An- und Umbau des  
denkmalgeschützten Gebäudes zum  
Bürgerhaus

**BAUANTRAG**

ANSICHTEN AN  
SCHNITT A - A 0101

MASSSTAB 1:100  
**GRUNDRISS** GR  
**1. OBERGESCHOSS** 0201

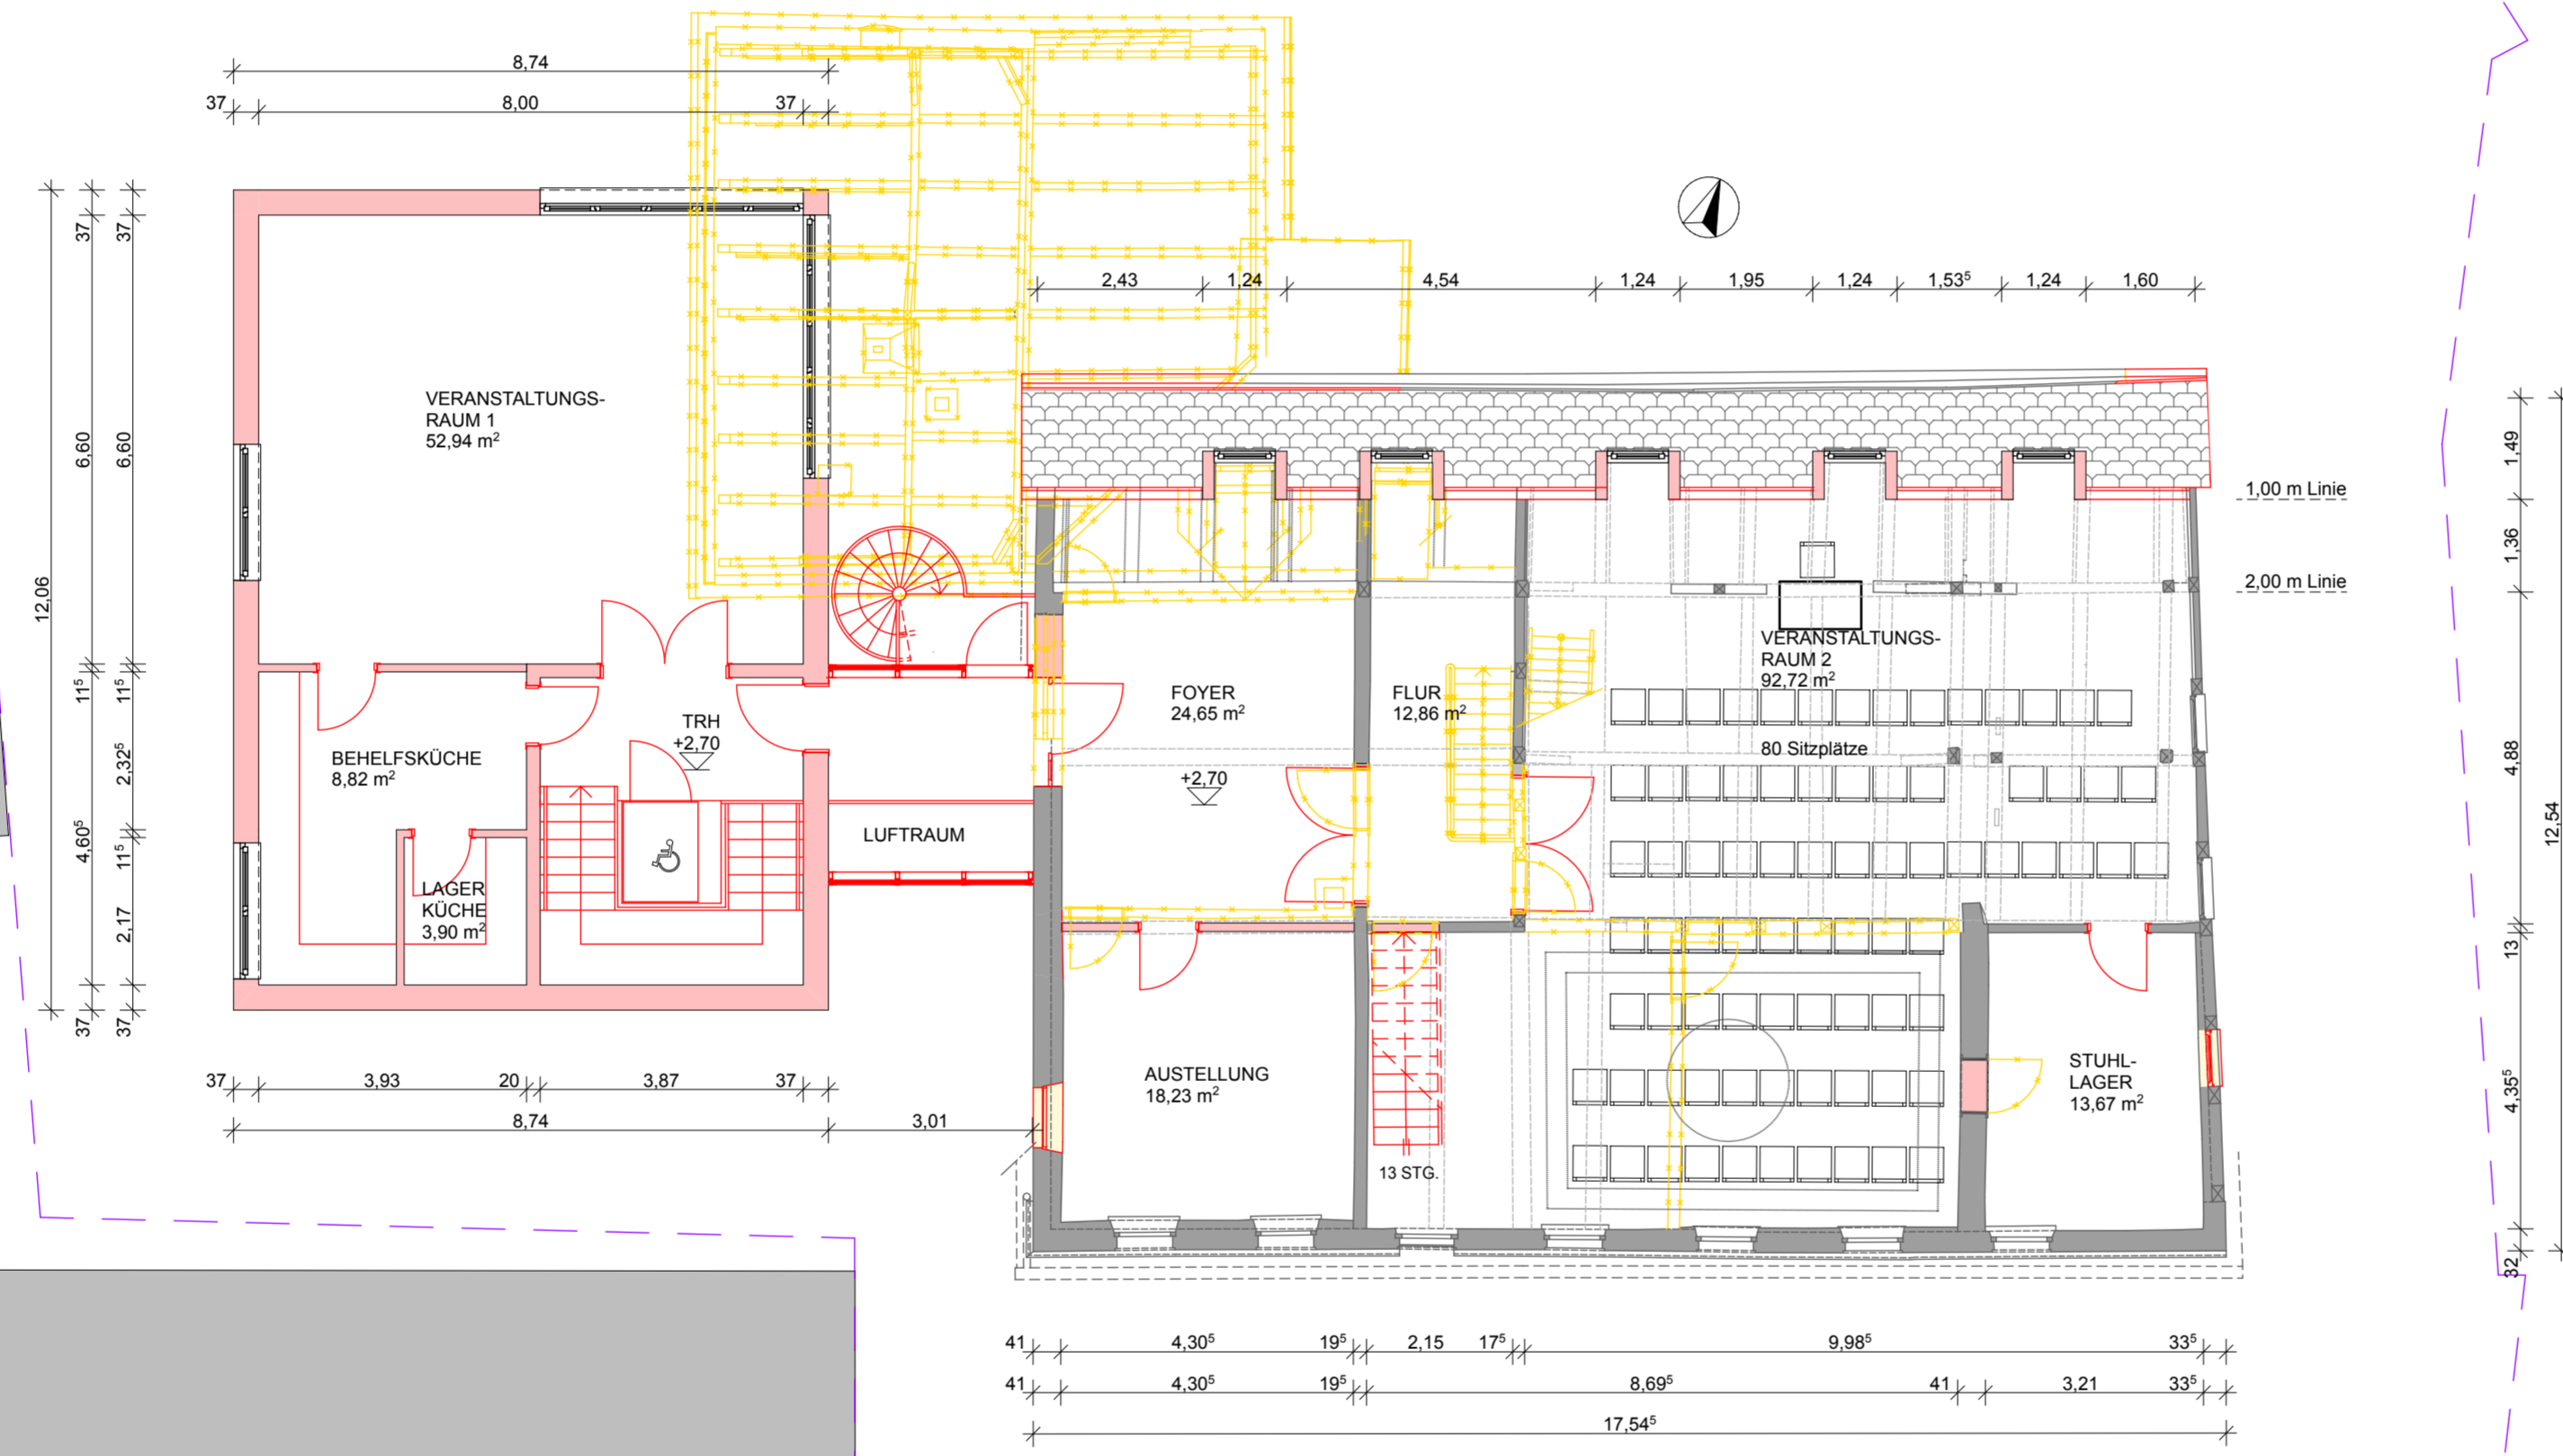
BA - 1.0	SCHWABACH	01.12.2023	
NR	DATUM	NA	ÄNDERUNGEN
1	20.02.2024	2.	RETTUNGSWEG
2			
3			
4			
5

**DACHGESCHOSS**      0301

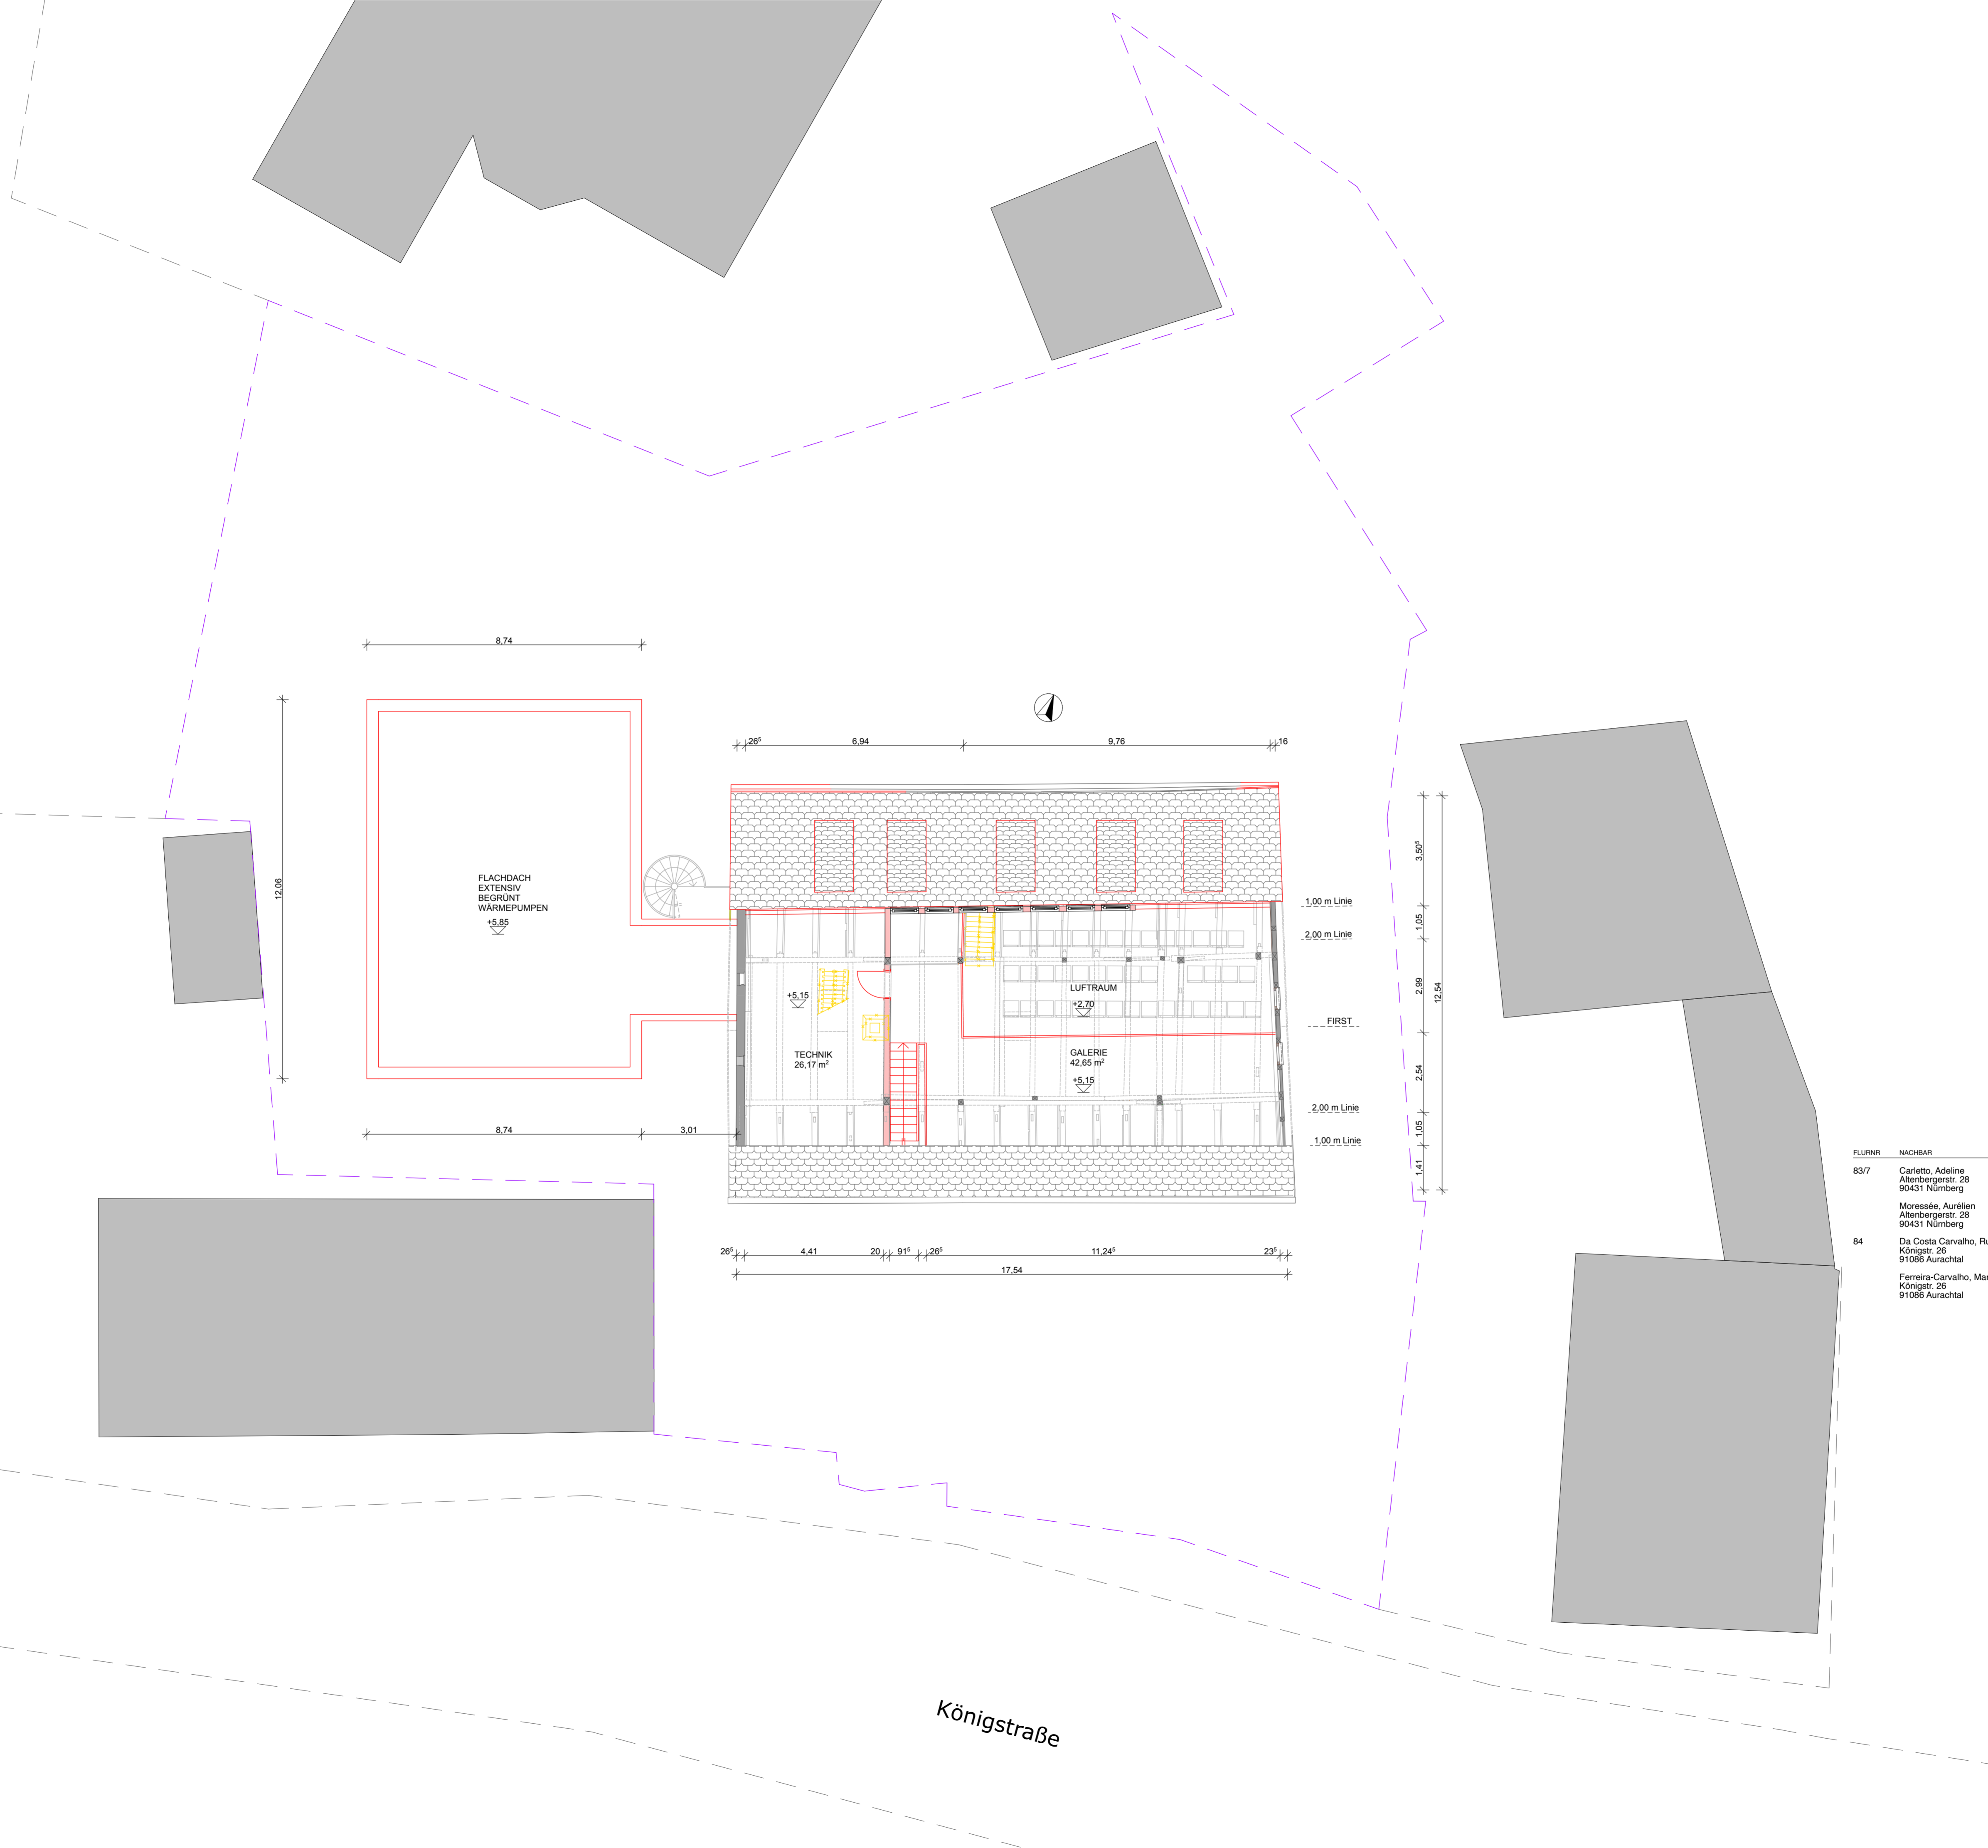
NR	DATUM	NA	ÄNDERUNGEN
1	20.02.2024		TECHNIKRÄUM
2			WÄRMEPUMPE AUF
3			FLACHDACH
4			
5
